**D O D A T E K č . 1
K E S M L O U V Ě Ů D Í L O**

Most ev. č. 160-003 před obcí Větrní

Věc: **Vyjádření AD k ZL1**

Věc: Vyjádření TDS ke změnovému listu č. 1

Méněpráce:

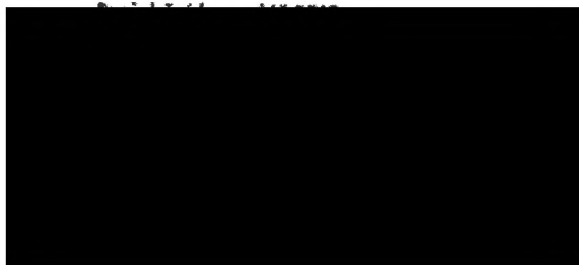
- snížení objemu položek 2, 18, 24, 26, 40 a 41 je dáno výměrou upřesněnou v projektu RDS, resp. skutečným provedením na staveništi
- položka 22 byla uvažována v projektu „Čerpání se souhlasem investora“, který práce v ní obsažené nevyžadoval.

Jako AD s předloženým změnovým listem **souhlasím**.
